广西鱼峰集团水泥有限公司柳州市太阳村镇水
牯山矿区水泥用石灰岩矿
矿山地质环境保护与土地复垦方案

**广西鱼峰集团水泥有限公司柳州市太阳村镇水牯山矿区水泥用石灰岩矿
矿山地质环境保护与土地复垦方案
审查意见**

关于《广西鱼峰集团水泥有限公司柳州市太阳村镇水牯山矿区水泥用石灰岩矿矿山地质环境保护与土地复垦方案》评审意见的修改说明

图 2.4-6 矿区构造图

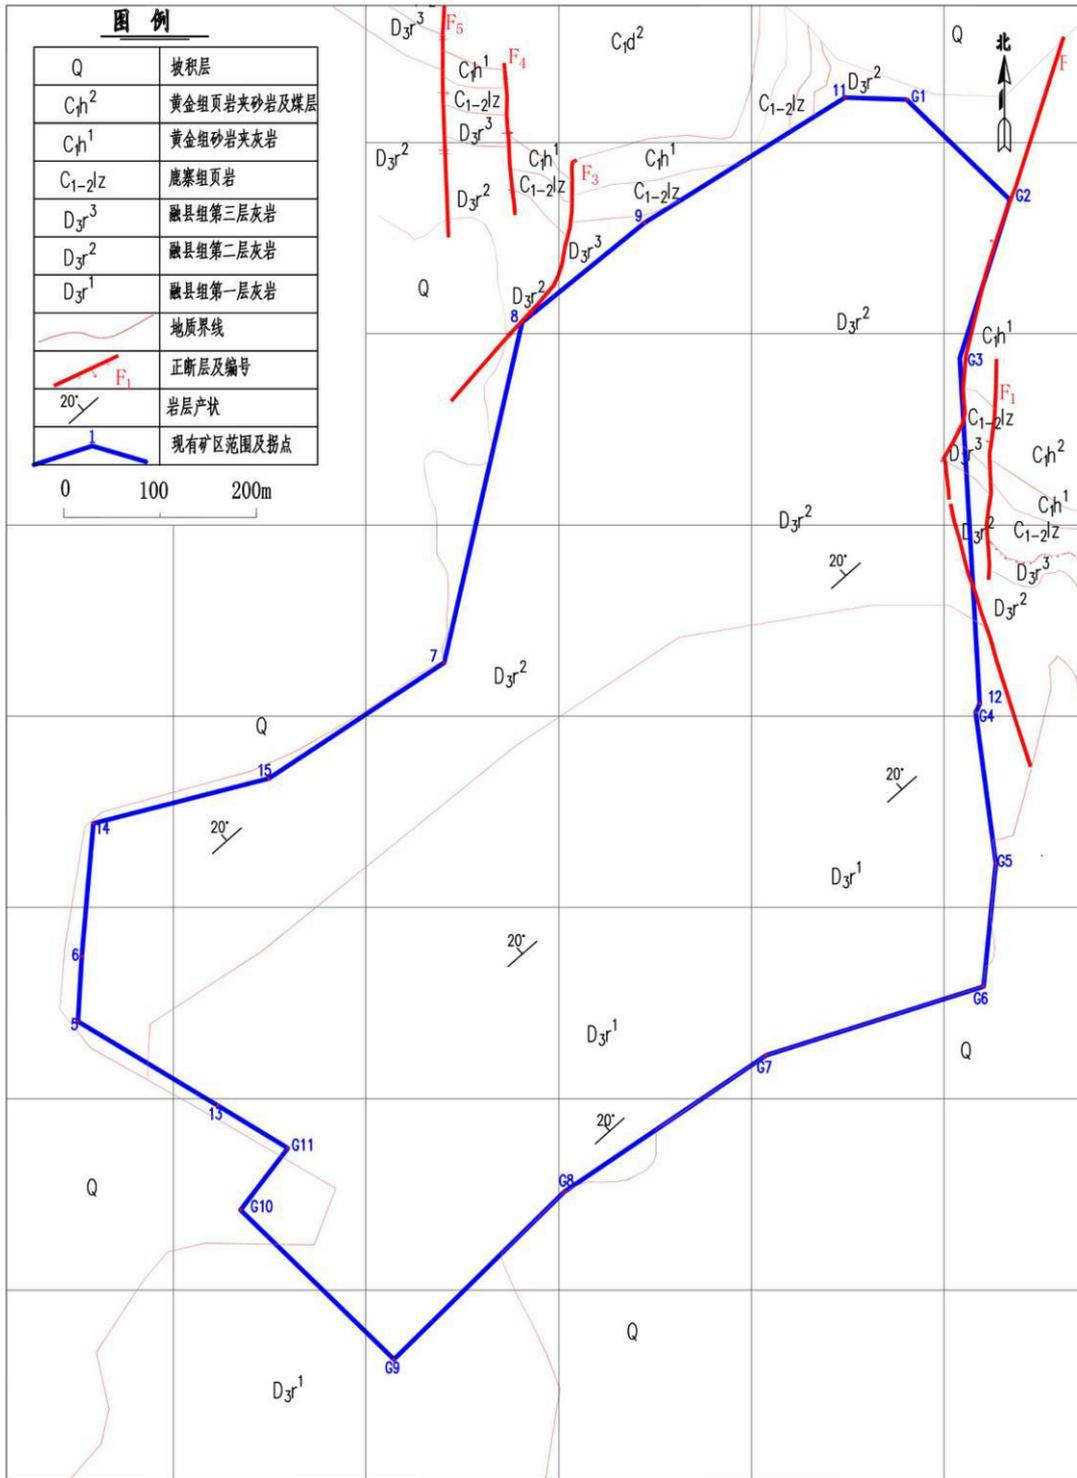
15. P46，矿区地质构造建议补充构造纲要图。

修改说明：根据意见补充图 2.4-6 矿区构造图。见 p48。

图 6.3-1 露天采场（城市）回填边坡及挡土墙示意图

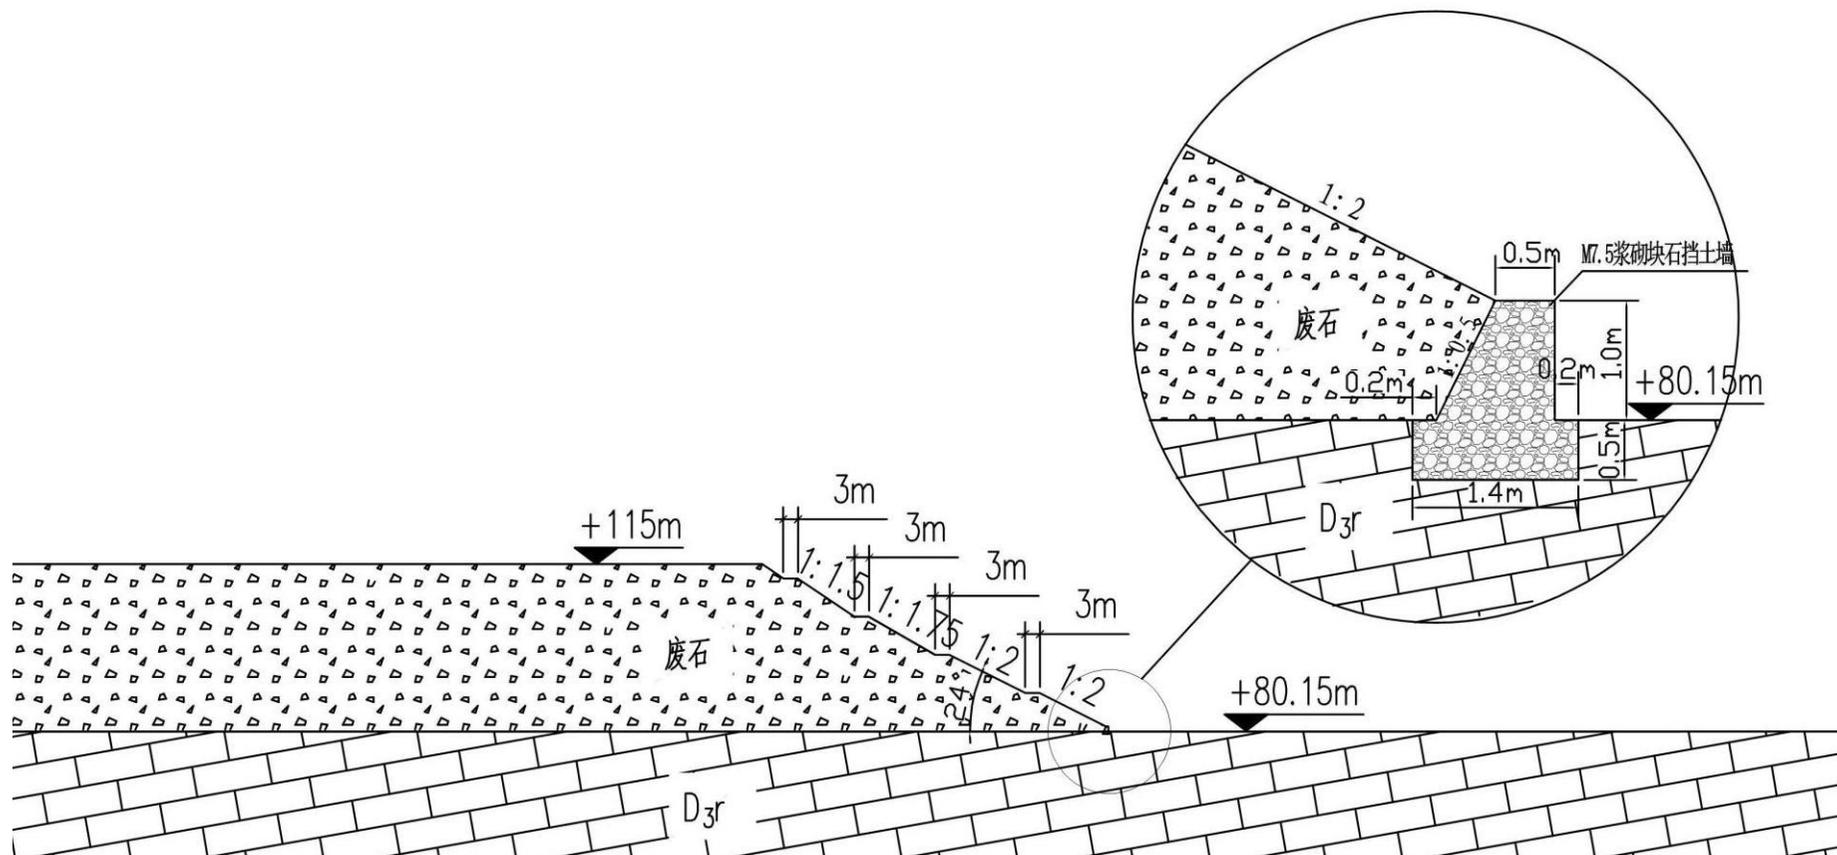
8. P139 “6.3.2.3 露天采场(城市)复垦工程设计” 补充废石回填密实度、粒径要求, 并进一步论证填方边坡的稳定性。

修改说明: 回填废石粒径应 <400mm, 回填后进行分层压实, 压实系数不小于 0.95, 回填边界边坡 8m 高设置一个安全台阶, 台阶宽 3m, 从底部开始各个台阶坡比按 1: 2、1: 2、1: 1.75、1: 1.5 和 1: 1.5 进行排筑, 从底部开始各个台阶边坡角分别为 27°、27°、30°、34° 和 34°, 回填最终边坡角 24°, 其均小于灰岩碎石平均自然安息角 35°。并在坡脚底部设置浆砌 M7.5 砂浆块石挡土墙, 露天采场(城市)回填边坡及挡土墙示意图详见图 6.3-1。见 p143-144。
